Numéro FAQ : 16-011

Prescriptions de protection incendie AEAI, édition 2015

16-15 / Voies d'évacuation et de sauvetage

Thème : escaliers décalés

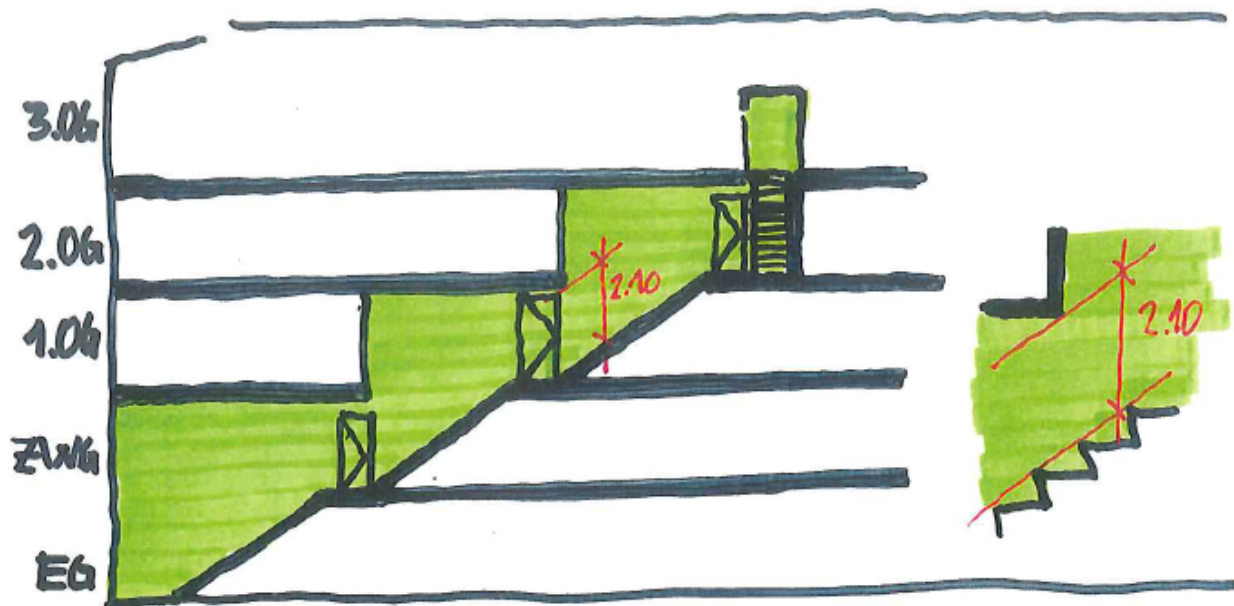
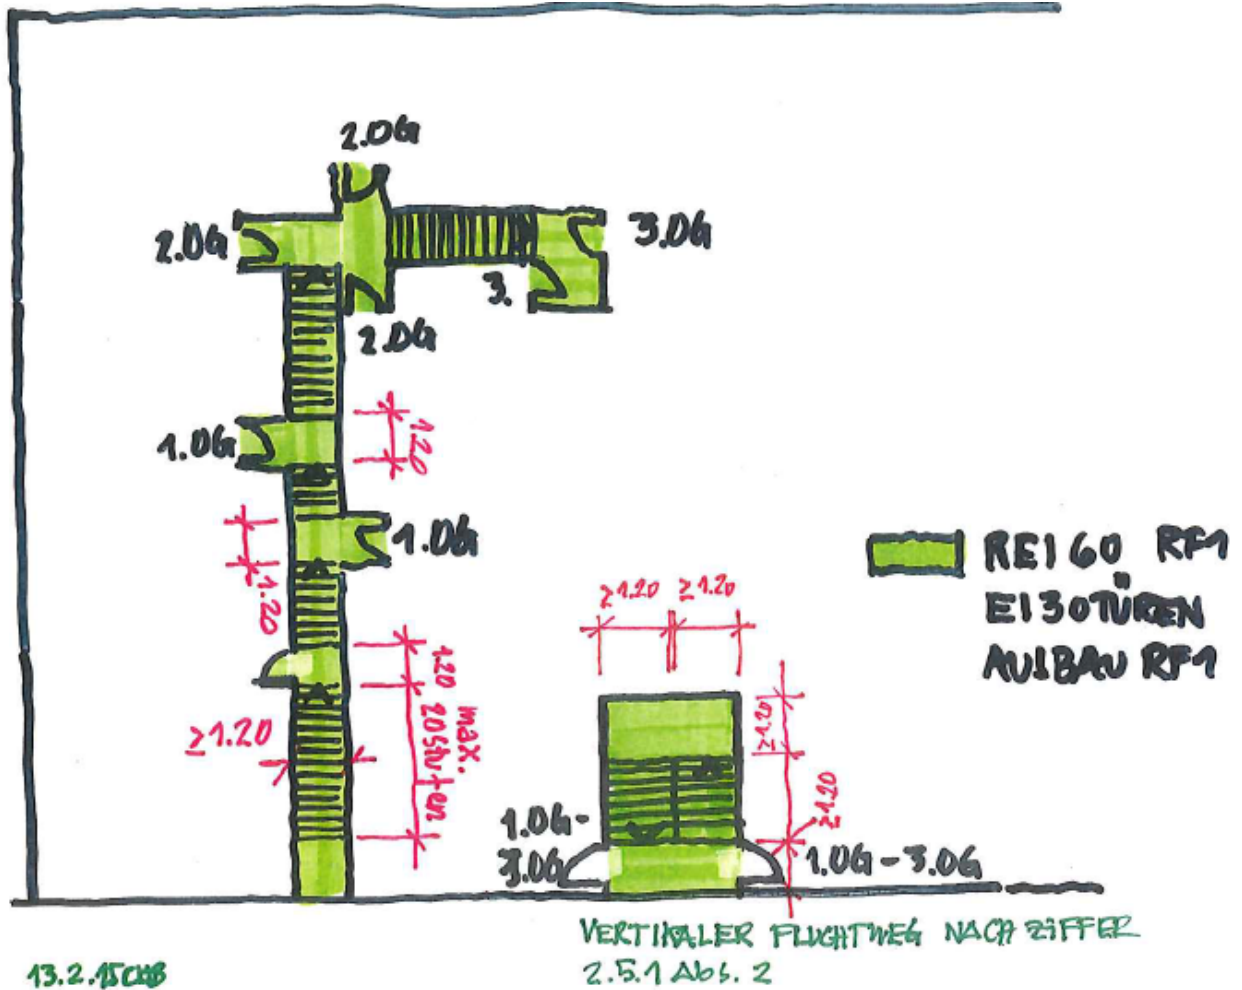
Question 1 : Est-il autorisé de décaler des escaliers en cascade d'un niveau à l'autre (voir dessins) ?

Réponse 1 : Les escaliers en cascade ne sont pas considérés comme décalés d'un niveau à l'autre et sont donc autorisés.
